6.1.3 検討3:S-1北西部の鉱物脈法等による評価

6.2 S-2・S-6の有識者会合の評価と追加検討について

6.2 S-2・S-6の有識者会合の評価と追加検討について ー概要ー

6.1.3 検討3:S-1北西部の鉱物脈法等による評価

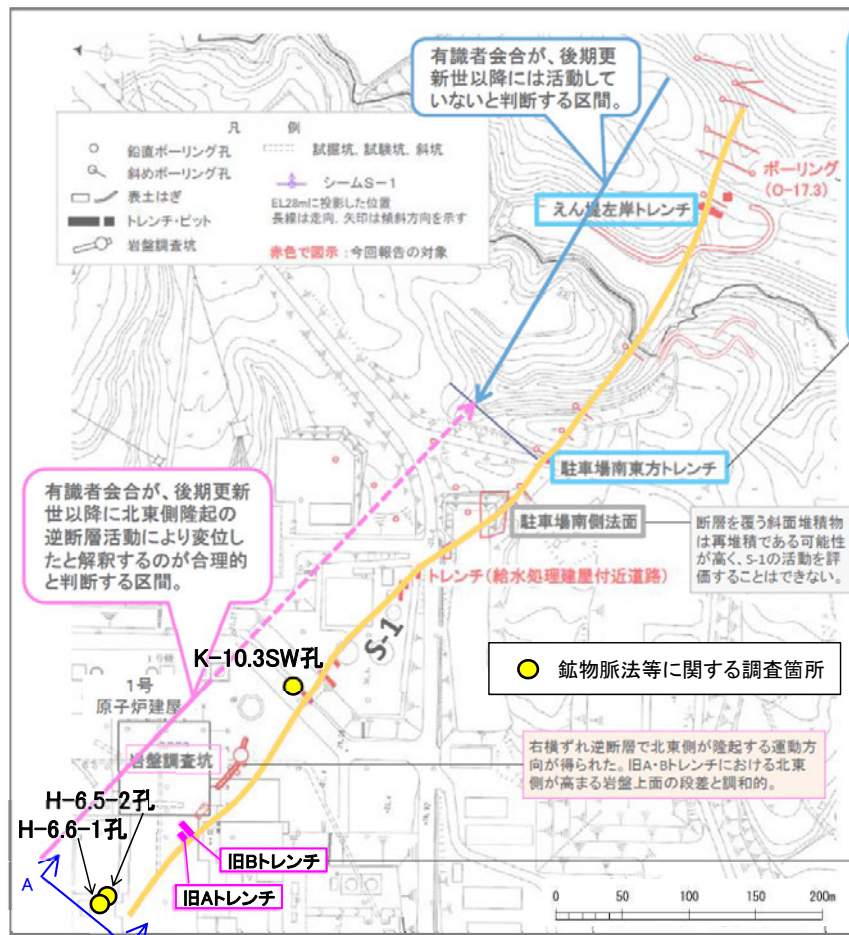
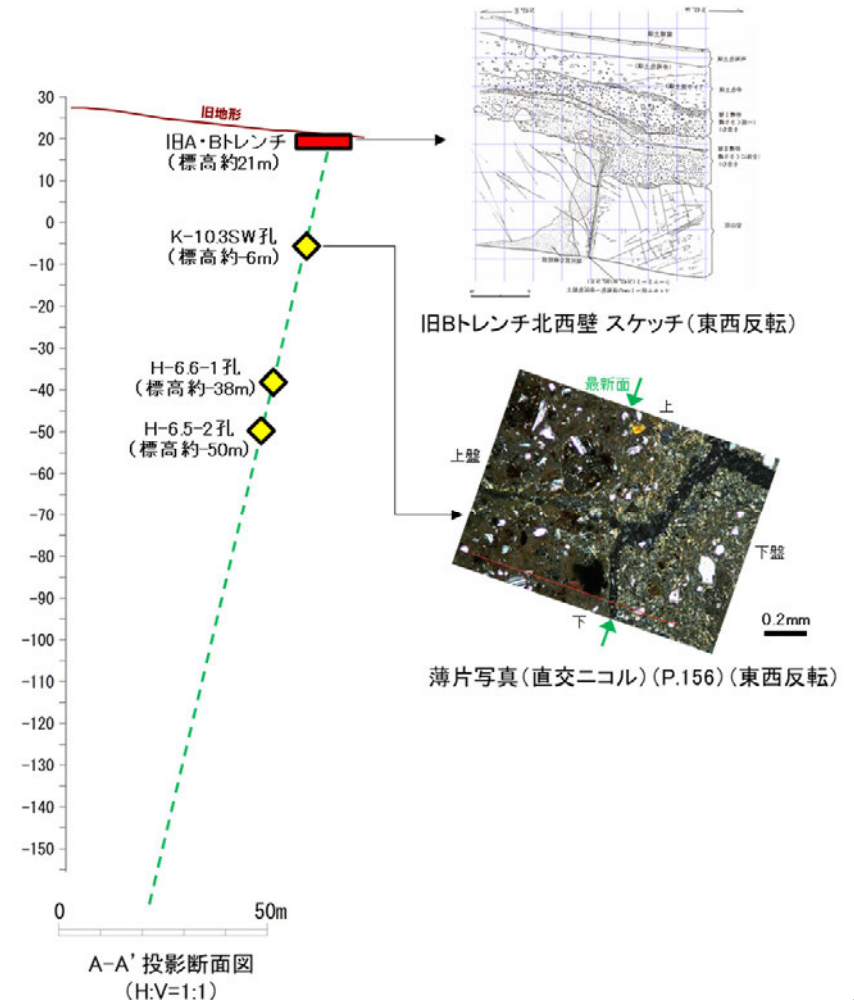
- 有識者会合は、S-1の南東部については後期更新世以降の活動はないと評価しているが、旧A・Bトレンチ既往スケッチ及び写真等の情報から、S-1の北西部については、後期更新世以降に、北東側隆起の逆断層活動により変位したと解釈するのが合理的であると評価している。
- 有識者会合によれば、上記評価は、限られた資料やデータに基づいて行われており、より正確・確実な評価にするためには、「今後の課題」に示すデータ等の拡充が必要としていることから、「今後の課題」を踏まえ、旧A・Bトレンチ地下延長部において、鉱物脈法等による評価を実施した(P.120～160で前述)。
- 仮にS-1北西部が北東側隆起の逆断層活動により変位したとした場合、地下延長部のS-1も同センスの変位が生じているはずであるが、鉱物脈法等による評価の結果、S-1の最新面が不明瞭かつ不連続になっており、不連続箇所の粘土鉱物(I/S混合層、少なくとも後期更新世以降に生成されたものではない)に変位・変形は認められない。

○新たにS-1北西部で実施した鉱物脈法等による評価(検討3)により、S-1北西部に後期更新世以降の活動は認められない。

6.2.1 検討1：S-2・S-6付近の地形等に関する検討 ー概要ー

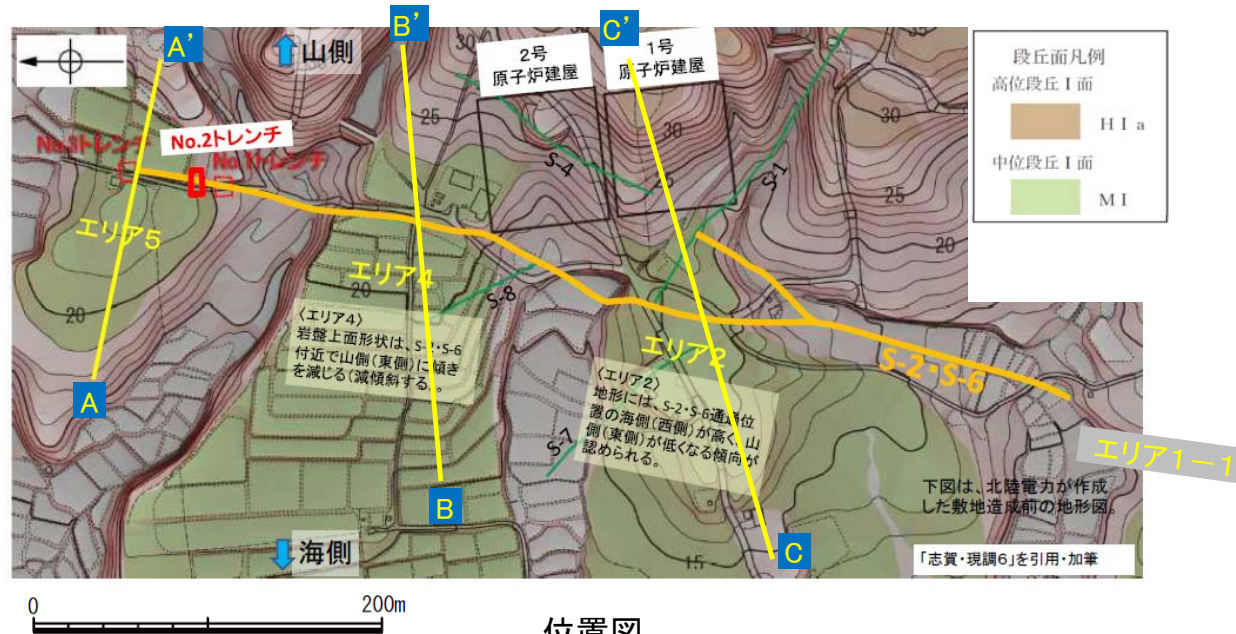
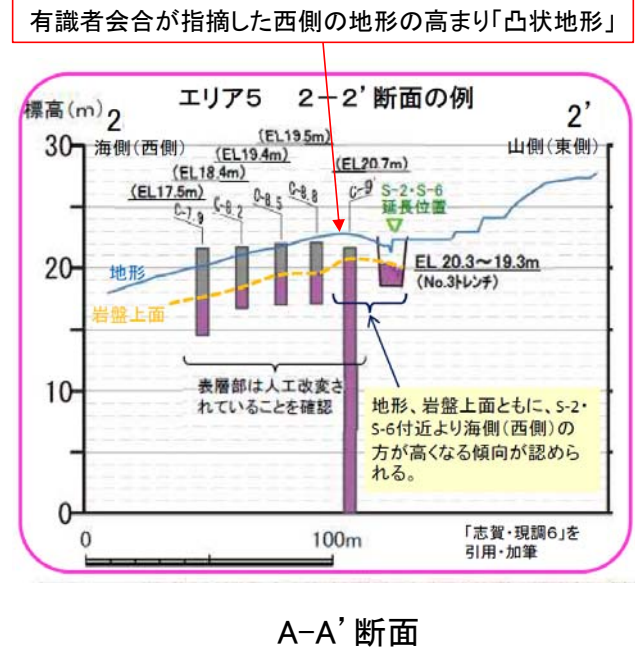
- 有識者会合は、下表左に示す(1), (2)のことから、S-2・S-6付近の地形、岩盤上面の高まりは、S-2・S-6の後期更新世以降の活動で生じた、海側(西側)隆起の変動地形であることを示唆すると評価している。
- これらの評価に対して、下表右に示すデータ拡充及び検討を行った。
- 検討の結果、地形及び岩盤上面ともにS-2・S-6に沿って一様に海側が高い傾向は認められず、また、有識者会合が指摘した西側の地形の高まり(以下、「凸状地形」)の地下には、同地形を隆起させる断層がないことを確認した。

発電所建設以前の地形標高段彩図

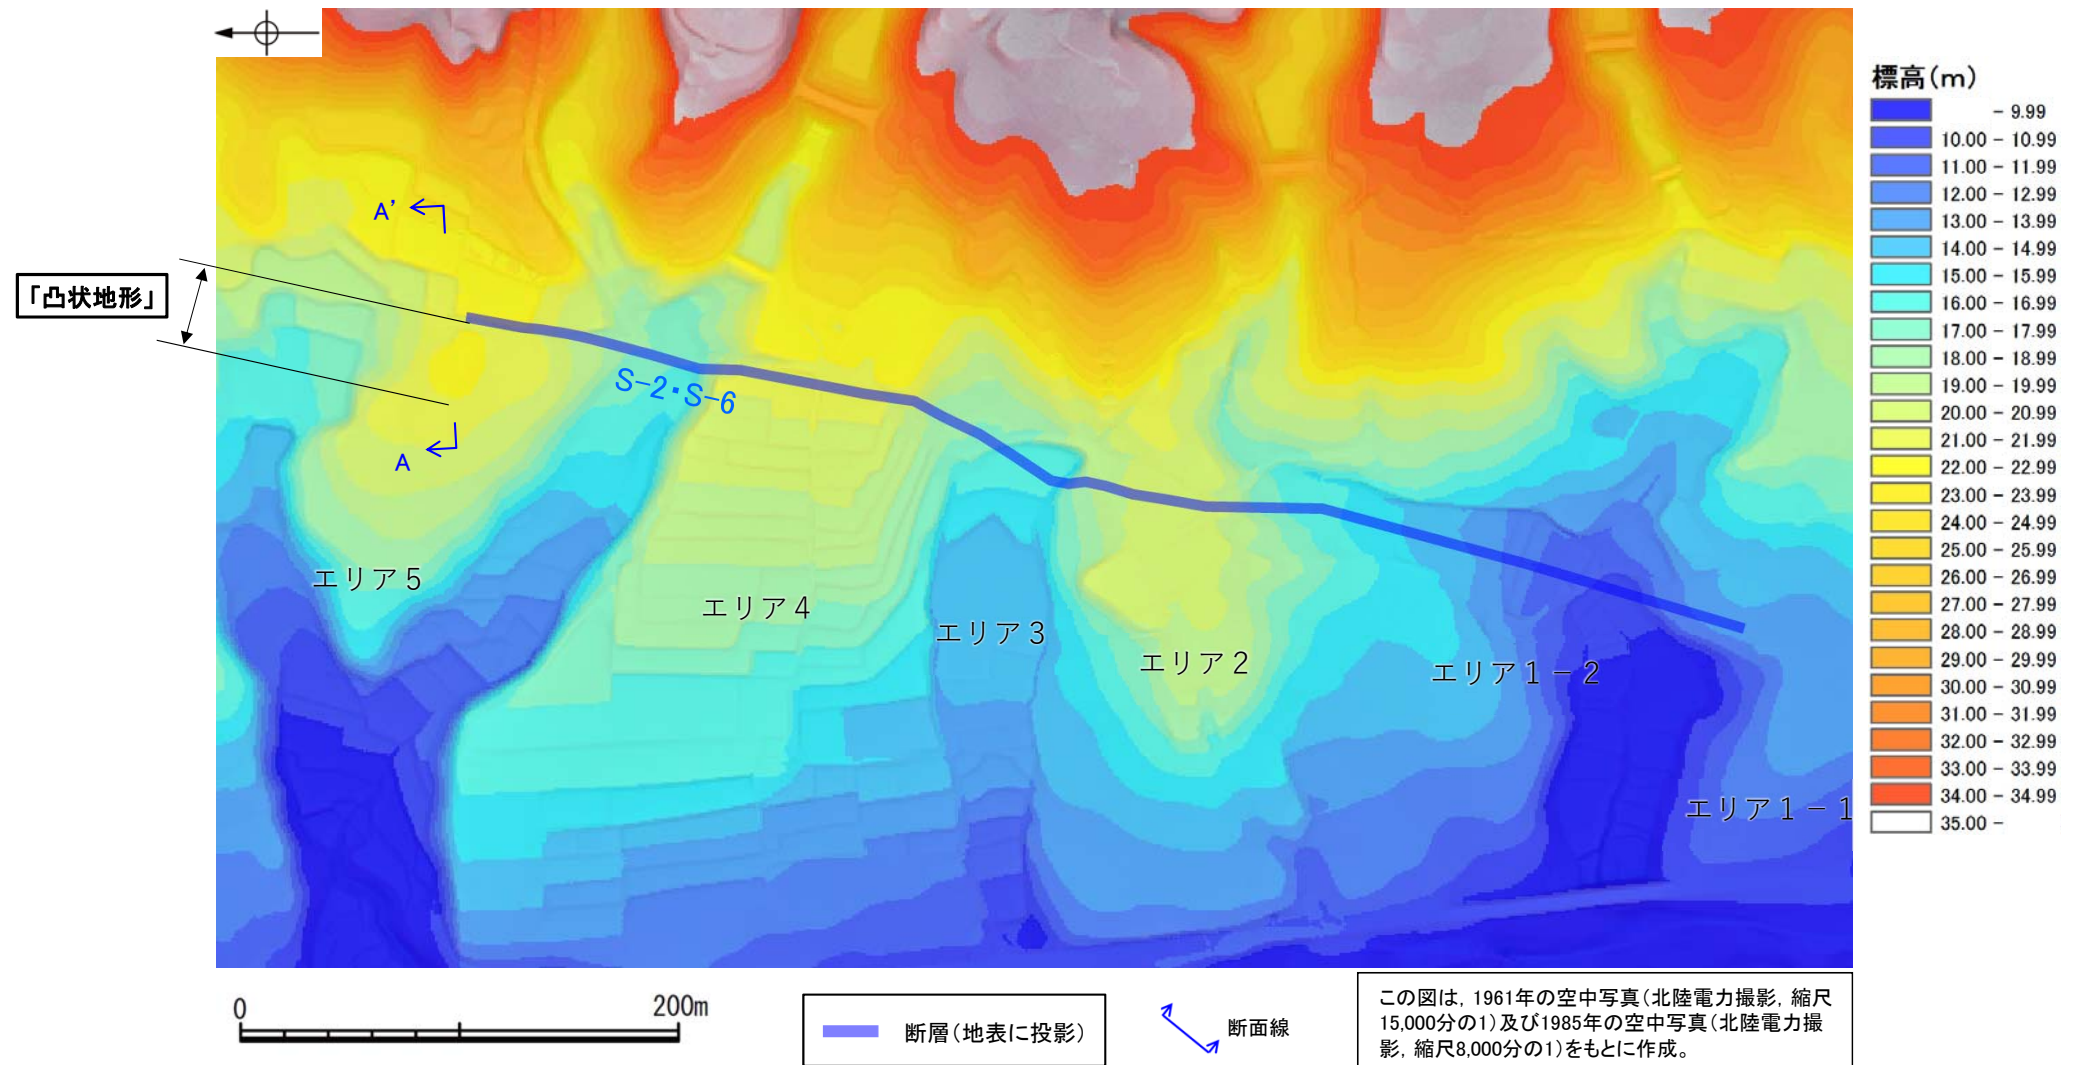
○S-2・S-6北部に位置するエリア5において、「凸状地形」が認められる(A-A'断面*)。
 ○これをS-2・S-6の活動による変動地形と考えた場合、S-2・S-6の南北全線にわたって同様に地形の高まりが生じると考えられる。
 ○しかしながら、実際のS-2・S-6付近の地形は、海側(西側)に向かって徐々に低下しており、S-2・S-6より海側がエリア5と同様に一樣に高まる
 ないしは減傾斜する傾向は認められない。

岩盤上面標高段彩図

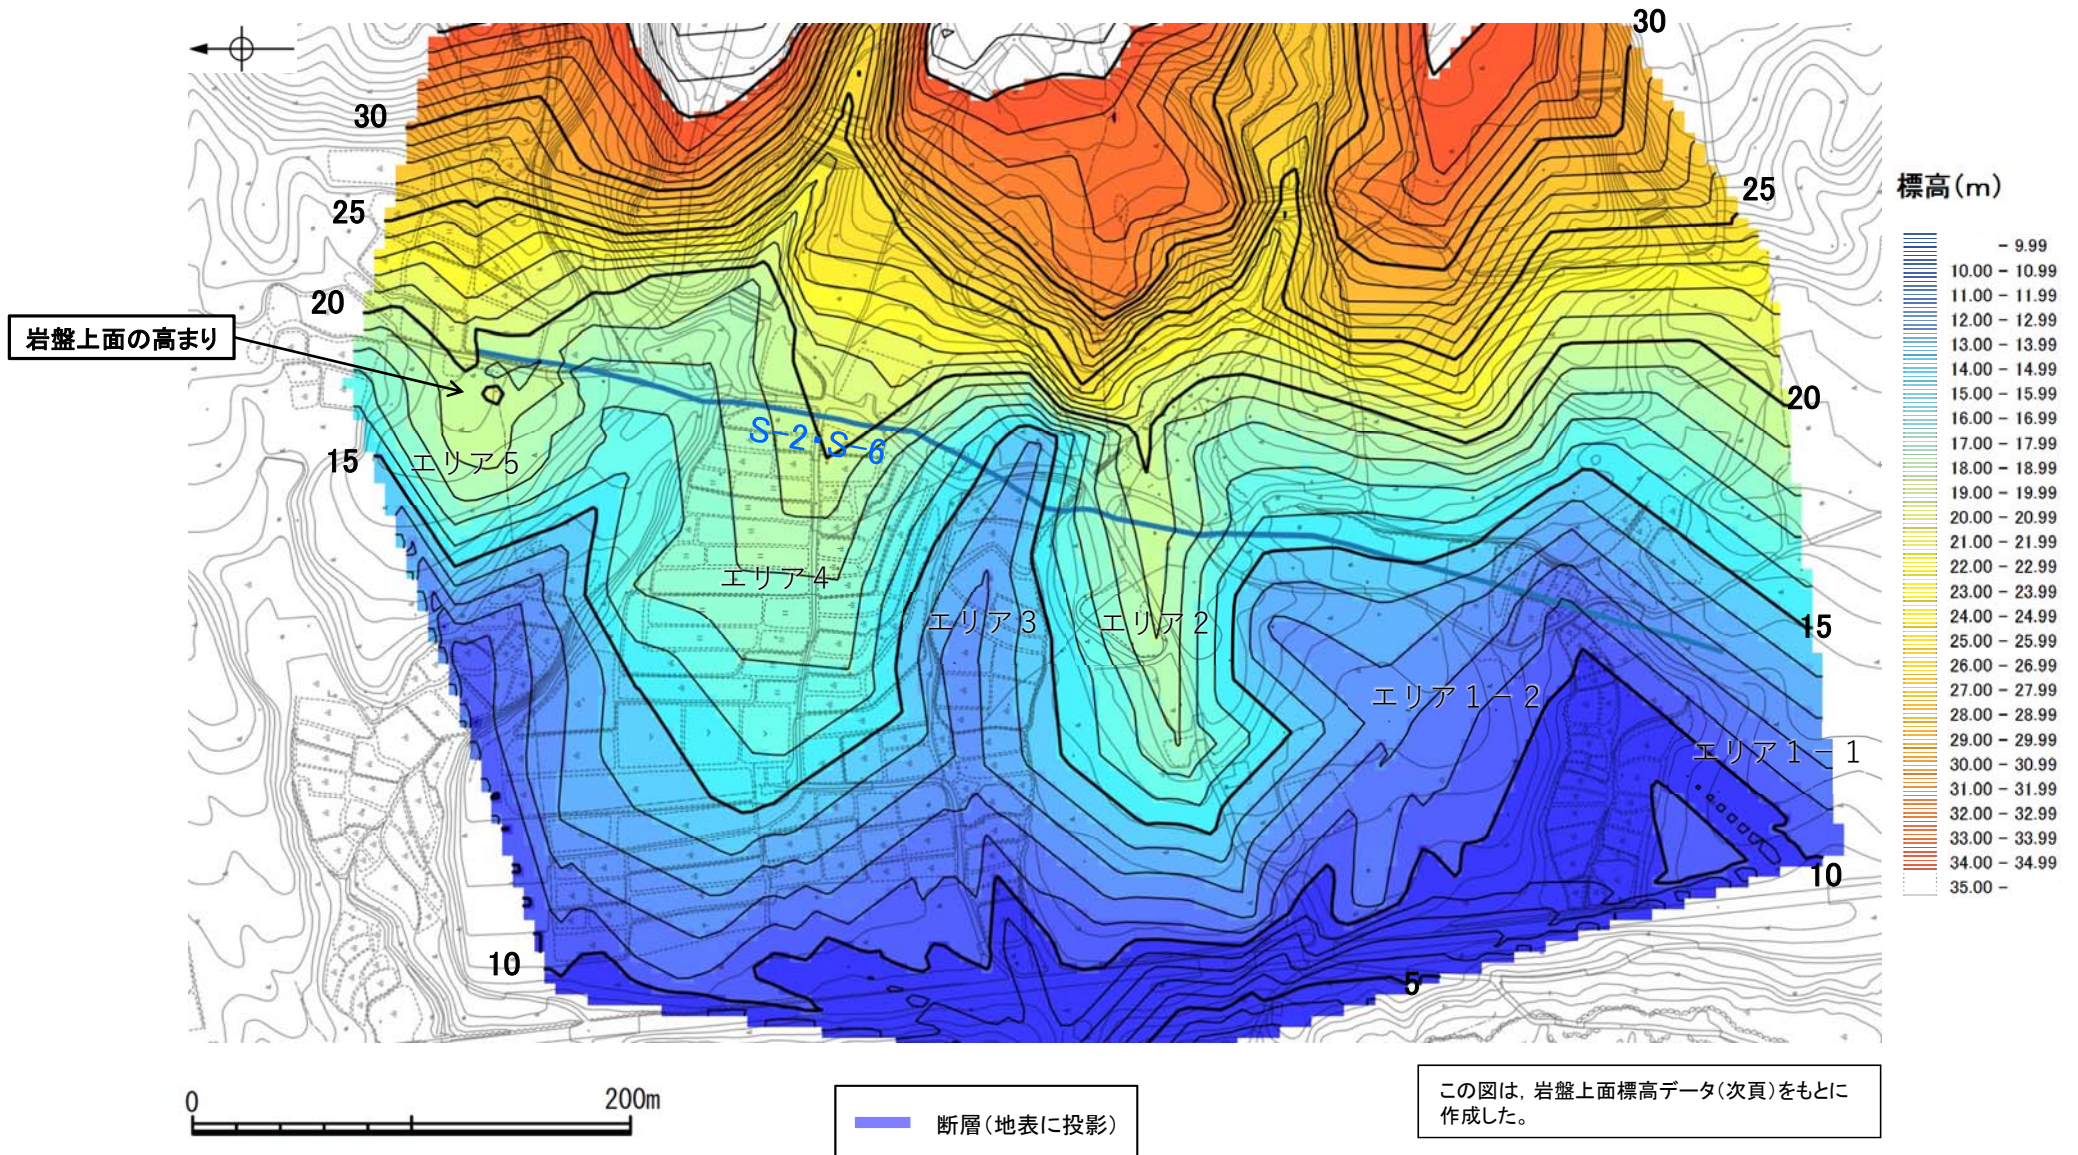
OS-2・S-6北部に位置するエリア5において、岩盤上面の高まりが認められる。
 ○これをS-2・S-6の活動による変動地形と考えた場合、S-2・S-6の南北全線にわたって同様に岩盤上面の高まりが生じると考えられる。
 ○しかしながら、実際のS-2・S-6付近の岩盤上面は、海側(西側)に向かって徐々に低下しており、S-2・S-6より海側がエリア5と同様に一様に高まるないしは減傾斜する傾向は認められない。

調査位置図

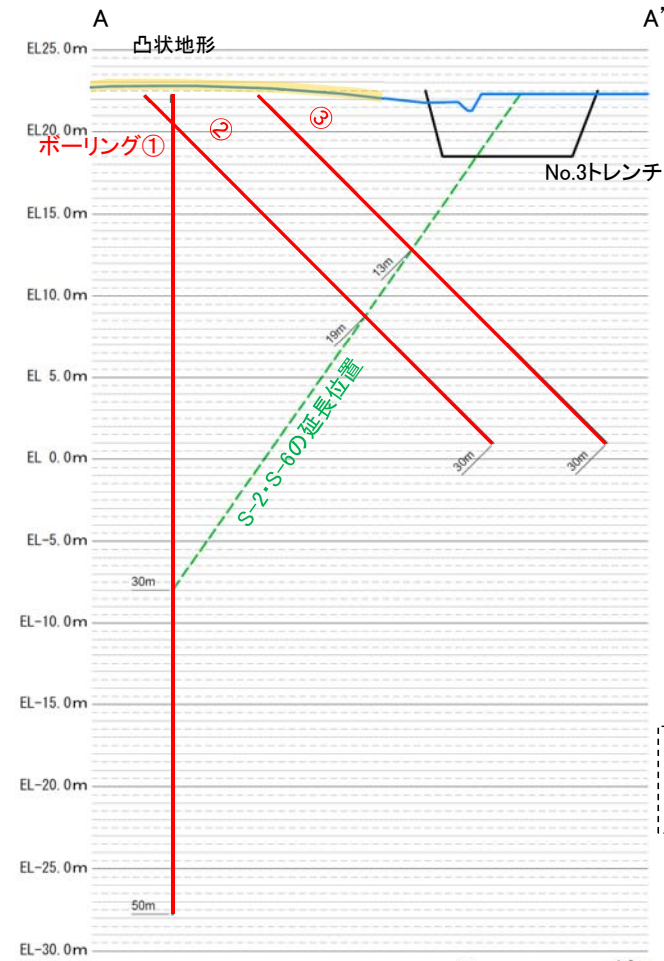
- エリア5において、S-2・S-6の北方に西側が高い「凸状地形」が認められたことから、この基部において、西側を隆起させるような断層の有無を確認するために、凸部の頂部付近から3本のボーリング調査を実施した。
- その結果、いずれのボーリングコアにも深部に断層は認められないことが確認された(次頁)。
- また、S-2・S-6はNo.1, No.2トレンチでは確認されるが、「凸状地形」が最も顕著に表れているNo.3トレンチにおいては確認されない。

【「凸状地形」の深部における断層の有無 ボーリングコア写真】

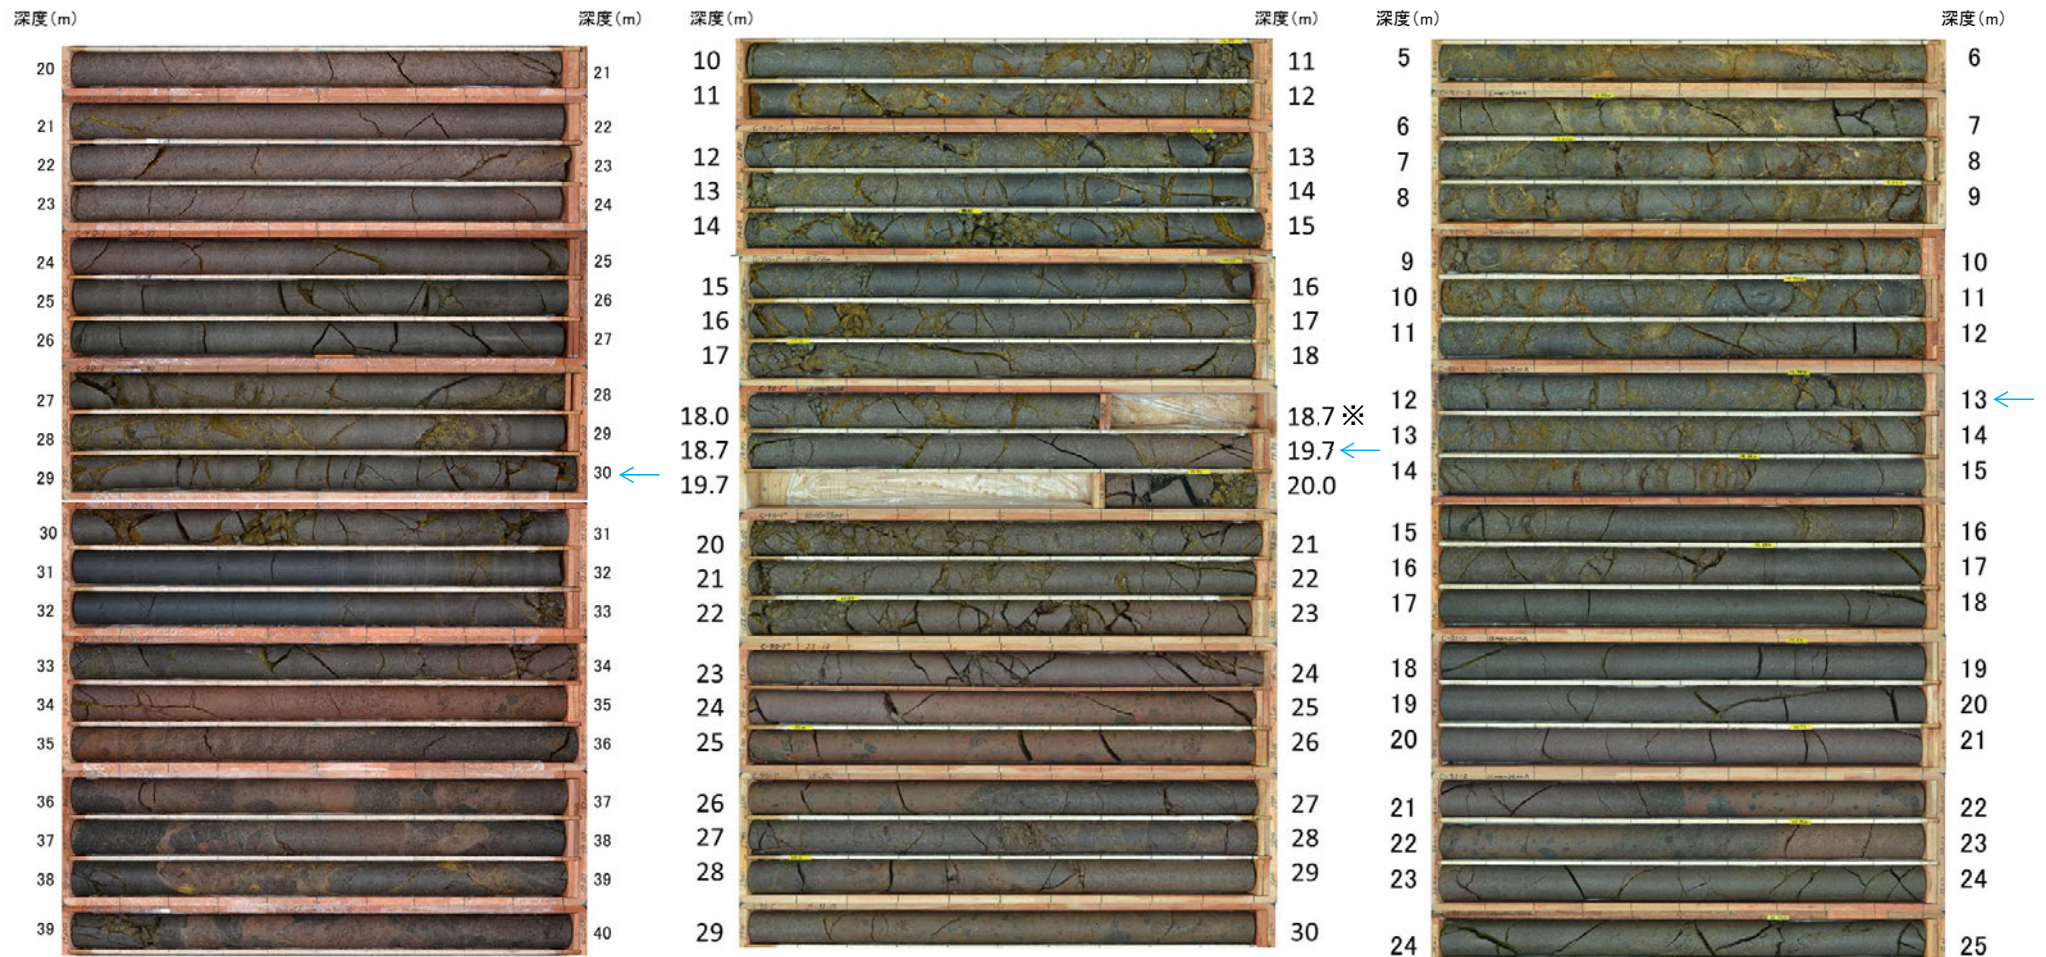
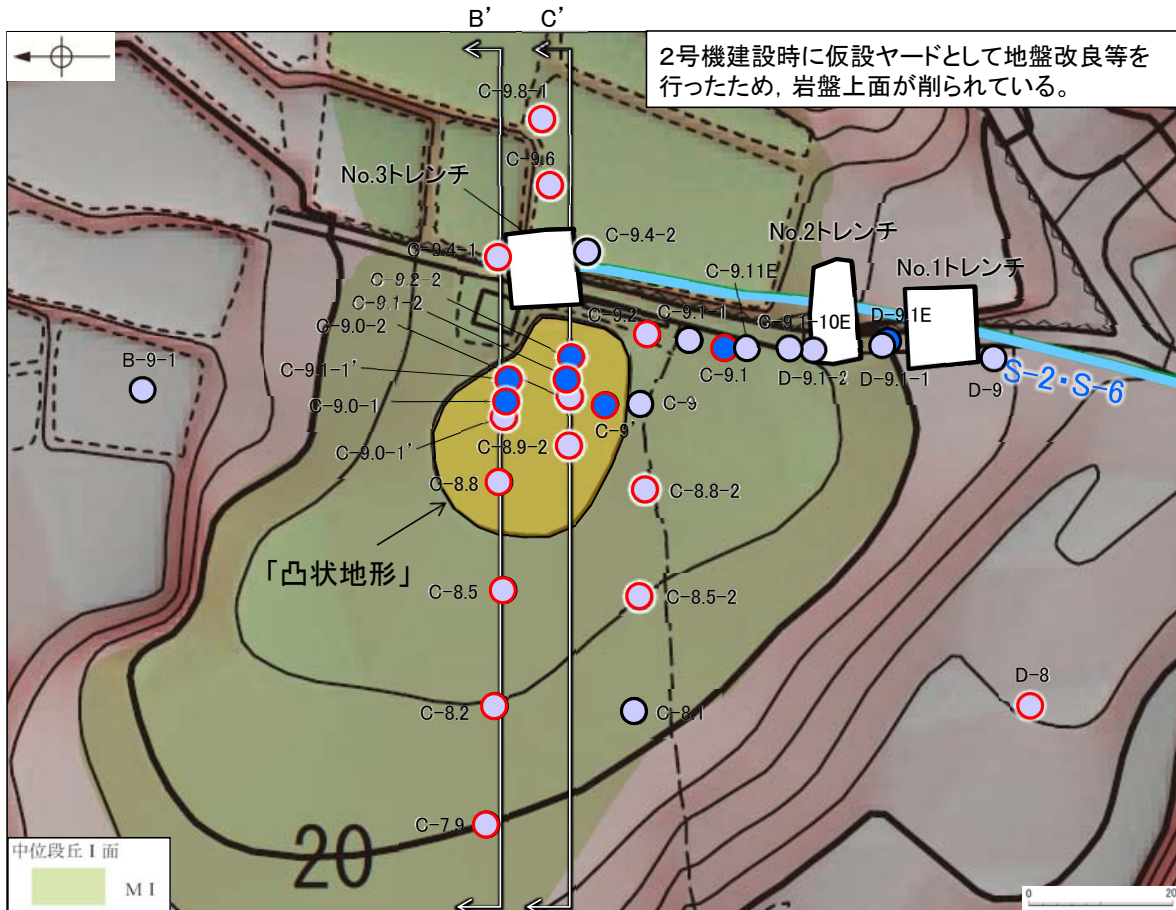
・いずれのボーリングコアにも断層は認められない。
